### Additif 45: Règlement n° 46

#### Révision 4 – Amendement 1

**Prescriptions uniformes relatives à l'homologation des systèmes de vision indirecte et des véhicules à moteur en ce qui concerne le montage de ces systèmes**

Figure 1

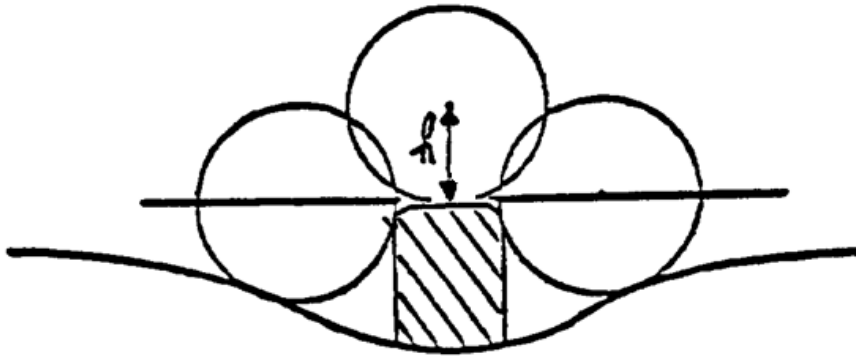
Ajouter les nouveaux paragraphes 6.1.1.4 à 6.1.1.4.2, libellés comme suit (y compris une nouvelle figure 1):

- «6.1.1.4 Les prescriptions du 6.1.1.2 et du 6.1.1.3 ne s'appliquent pas aux parties de la surface extérieure qui sont en saillie de moins de 5 mm, mais les angles extérieurs de ces parties doivent être arrondis, sauf s'ils se trouvent sur une surface en saillie de moins de 1,5 mm. La dimension de la projection doit être déterminée selon la méthode suivante:

- 6.1.1.4.1 La dimension de la projection d'un élément monté sur une surface convexe peut être déterminée soit directement, soit en se référant à un dessin d'une section appropriée de l'élément tel qu'il est installé.

- 6.1.1.4.2 Si la dimension de la projection d'un élément monté sur une surface non convexe ne peut pas être simplement mesurée, elle doit être déterminée en fonction de l'écartement maximal du centre d'une sphère de 100 mm de diamètre par rapport au plan nominal de la surface lorsque la sphère est déplacée au-dessus de l'élément tout en restant en contact avec celui-ci. La figure 1 donne un exemple de l'utilisation de cette méthode.
